RESOLUCIÓN No.246-2026, POR MEDIO DE LA CUAL SE DECLARA DESISTIDA LA SOLICITUD DE LICENCIA URBANISTICA DE CONSTRUCCION EN LA MODALIDAD DE DEMOLICIÓN PARCIAL Y AMPLIACIÓN PARA EDIFICACION DOTACIONAL EN DOS (2) PISOS, SOLICITADO MEDIANTE RADICADO No.23001-1-26-0008 DE FECHA 26 DE ENERO DE 2026 Y SE ORDENA LA ENTREGA DE LOS DOCUMENTOS APORTADOS A LA MISMA, POR EL PETICIONARIO.

FECHA DE EXPEDICIÓN 04/08/2026

Ejemplo de plano de esquema.

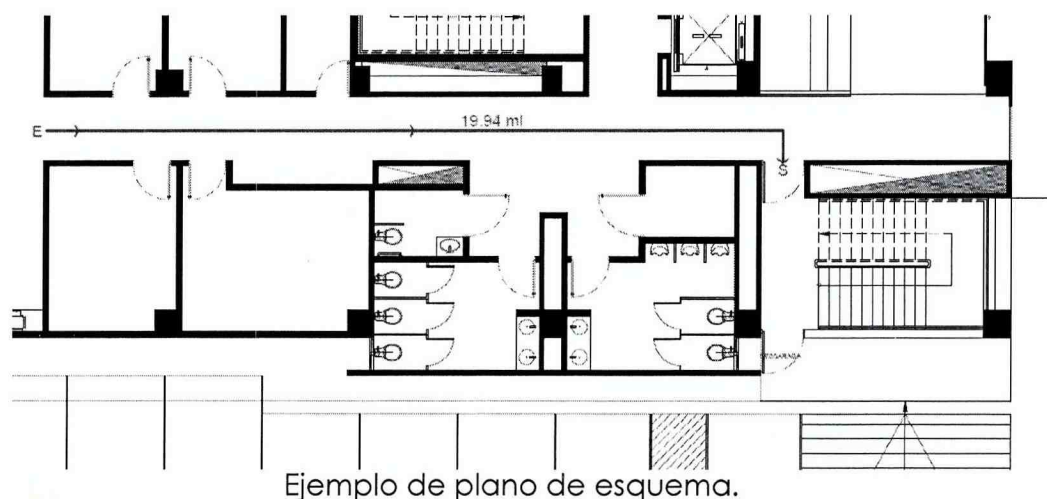
- Tener en cuenta las distancias de recorrido máximas de salida de acuerdo al artículo K.3.6 y la tabla K.3.6-1. Indicar en plantas arquitectónicas por piso los esquemas donde se indican las evacuaciones con su distancia en metros lineales. Indicar si se aplicará el sistema de rociadores. *Ver imagen de ejemplo para los esquemas de distancias de recorrido*

Nota: De acuerdo a esto se debe presentar un cuadro de convenciones en donde se evidencie como se toma el recorrido y distancia hacia el medio de evacuación.
